SZKOŁA GŁÓWNA GOSPODARSTWA WIEJSKIEGO W WARSZAWIE

DI...⁶⁷.../2021r.
Sprawa DI.250.5.2020r.

Warszawa, dn. 2021-03-05

Dotyczy: postępowania prowadzonego w trybie przetargu nieograniczonego pn.: **Budowa obiektu laboratoryjno – dydaktycznego wraz z zapleczem technicznym, infrastrukturą towarzyszącą, przyłączami, ciągami komunikacyjnymi i zagospodarowaniem terenu na potrzeby Innowacyjnego Centrum Nauk Żywnościowych.**

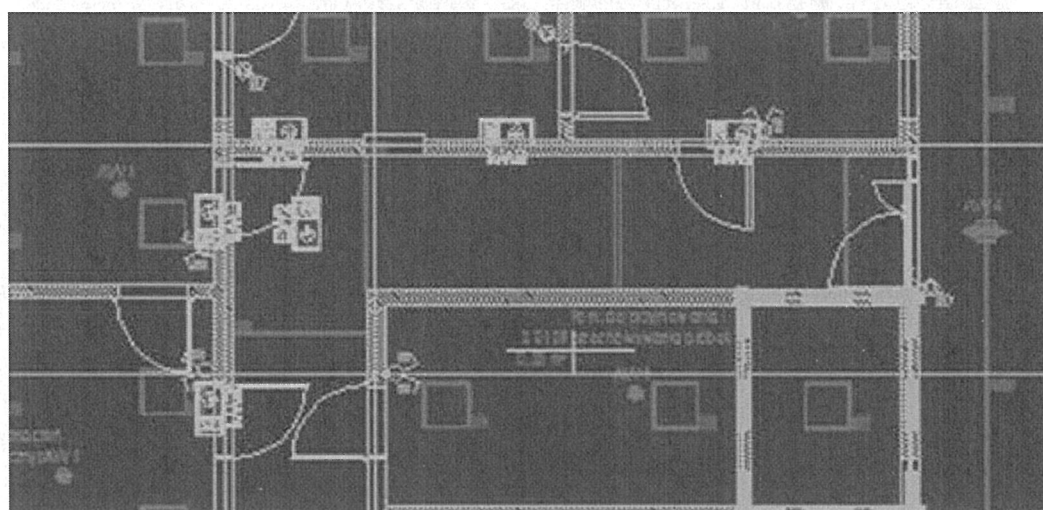
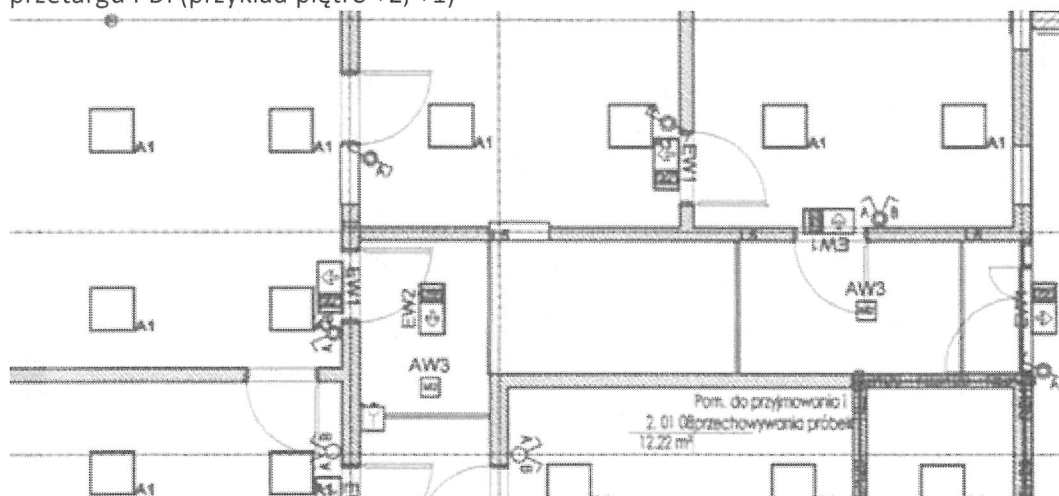
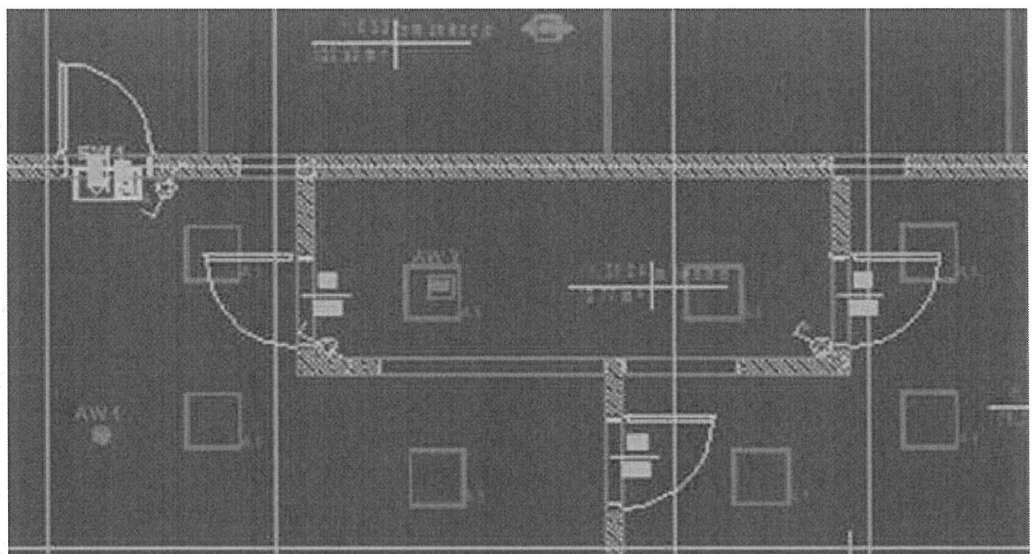
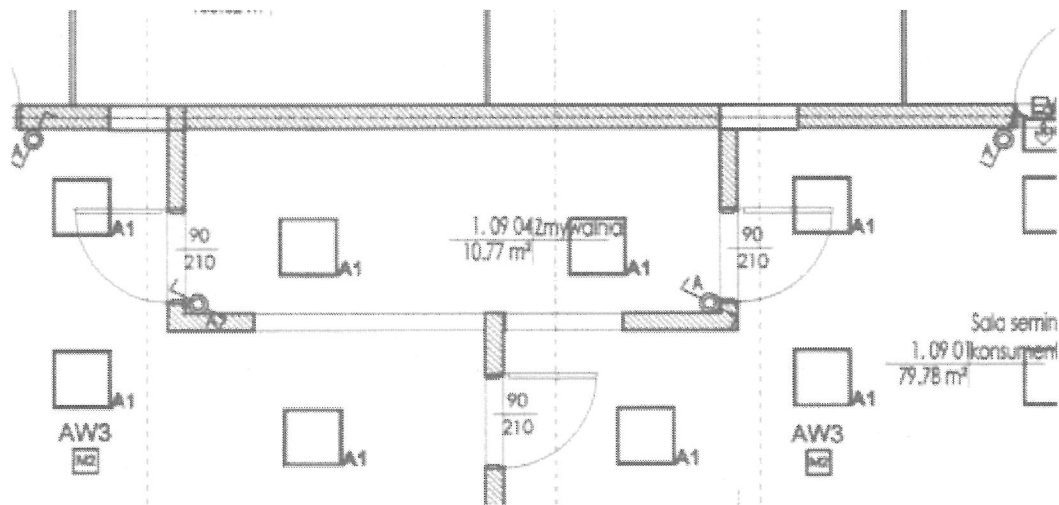
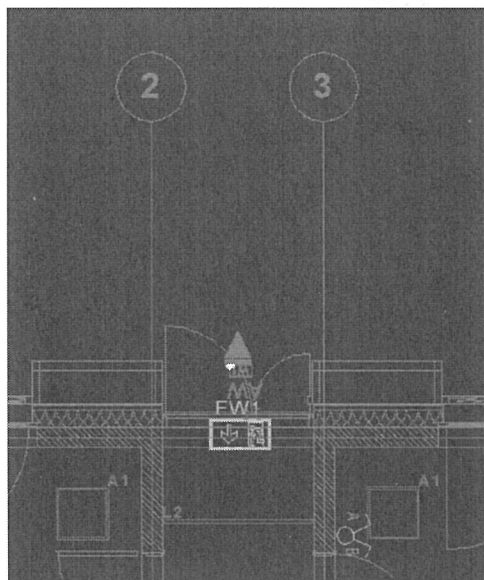
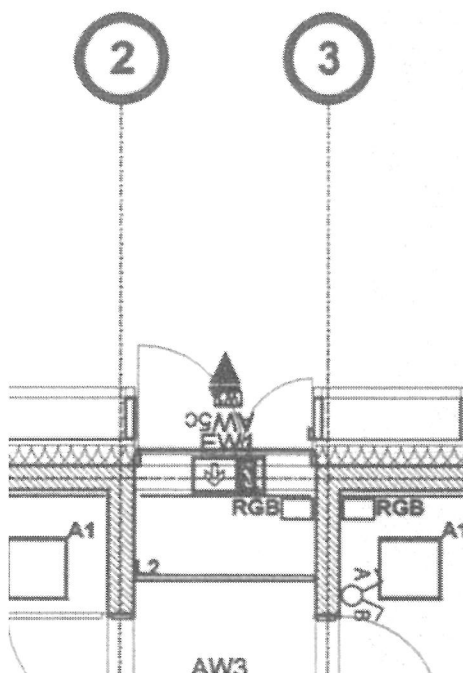
Pytanie 105. Do zapytań do dokumentacji przetargowej udostępniono odpowiedzi, w postaci wersji edytowalnej projektu budowlanego. Stwierdzono różnice projektu w wersji DWG. i udostępnionej do przetargu PDF(przykład piętro +2, +1)

W celu rzetelnej wyceny prosimy o udostępnienie prawidłowej dokumentacji.

Odpowiedź. Zamawiający wymagać będzie wykonania zamówienia wg rysunków projektu wykonawczego – zapis w formacie dwg (zamieszczony na stronie internetowej SGGW).

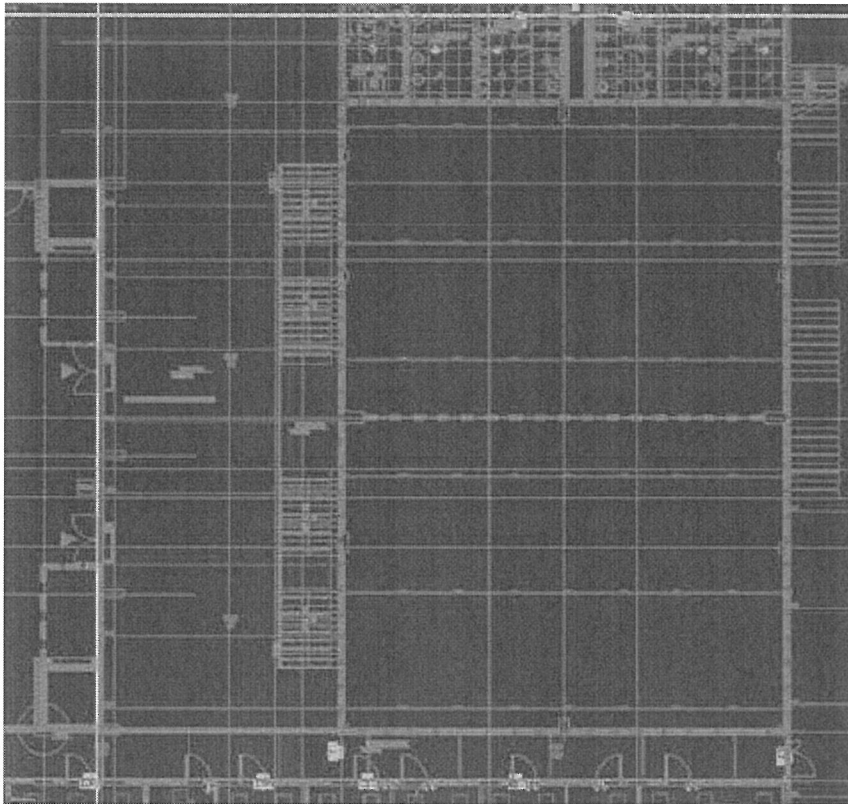
Pytanie 106. Do zapytań do dokumentacji przetargowej udostępniono odpowiedzi, w postaci wersji edytowalnej projektu budowlanego. Stwierdzono różnice projektu w wersji DWG, PDF i udostępnionej wersji projektu wykonawczego oświetlenia do przetargu PDF(przykład piętro +2, +1).

W celu rzetelnej wyceny prosimy o wskazanie, który projekt PB(PDF czy DWG) czy PW ma prawidłowe rozmieszczenie oświetlenia?

Odpowiedź. Zamawiający wymagać będzie wykonania zamówienia wg rysunków projektu wykonawczego – zapis w formie dwg (zamieszczony na stronie internetowej SGGW).

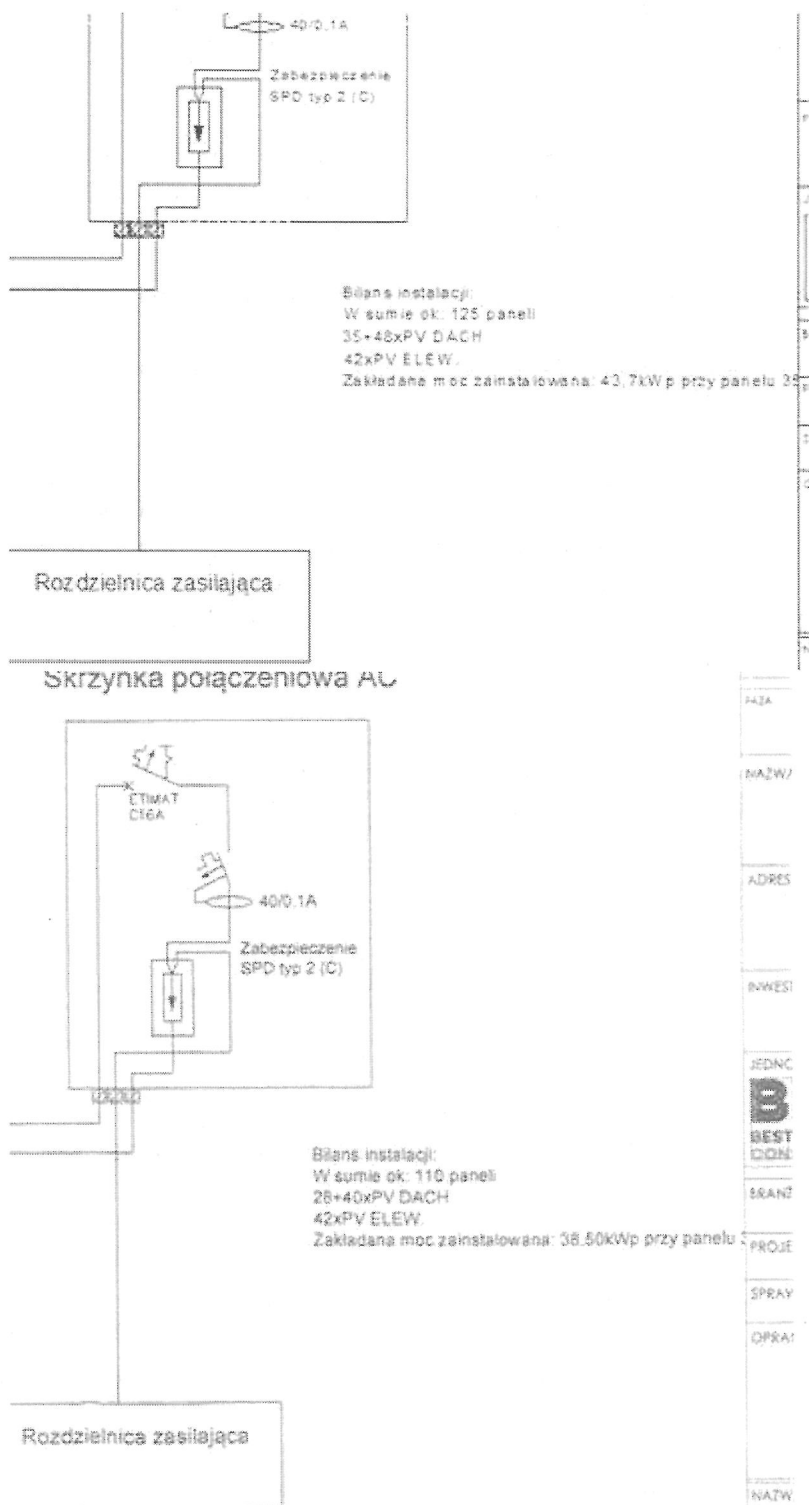
Pytanie 107. Do zapytań do dokumentacji przetargowej udostępniono odpowiedzi, w postaci wersji edytowalnej projektu budowlanego. Stwierdzono różnice projektu w wersji DWG. i udostępnionej do przetargu PDF zarówno Projektu Budowlanego jak i Projektu Wykonawczego (przykład schemat instalacji fotowoltaicznej)

W celu rzetelnej wyceny prosimy o wskazanie, który projekt PB(PDF czy DWG) jest prawidłowy?
